Änderung des Bebauungsplans
"Setzgasse/Unterer Steigeweg"

Begründung

Stand: 20. März 2024

Lageplan, Architektur-Atelier Christ

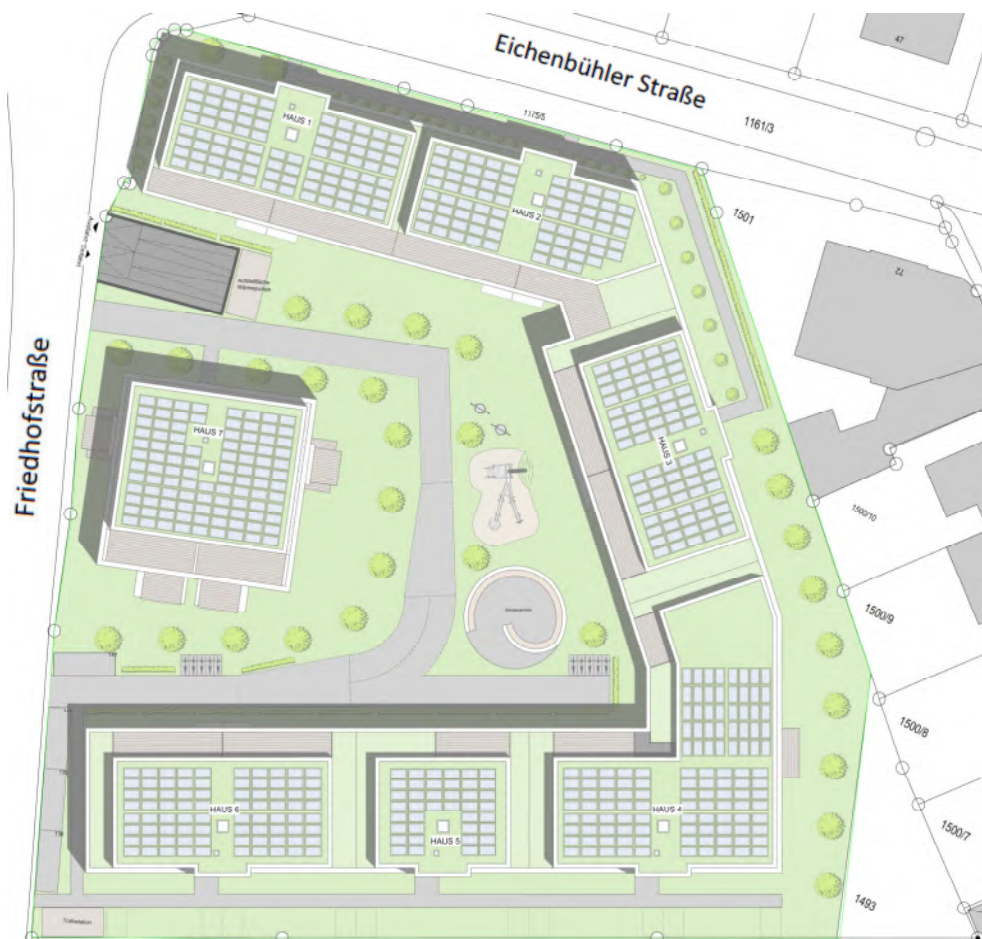
In der Begründung werden große Gebäudekörper (Bild Architektur-Atelier Christ, Seite 6) ohne Feuerwehzufahrt geplant, stattdessen ist eine Flächenbegrünung der Dachfläche der Tiefgarage ohne Feuerwehrauffstellfläche vorgesehen.

Die Hinweise werden zur Kenntnis genommen. Die Hochbauplanung sieht einen ausreichend bemessenen Innenhof vor, der mit Feuerwehfahrzeugen von der Friedhofstraße angefahren werden kann. Die Aufstellfläche im Innenhof ermöglicht die Aufstellung von Hubrettungsfahrzeugen. Die konkrete Ausgestaltung des Innenhofes obliegt der Hochbauplanung.
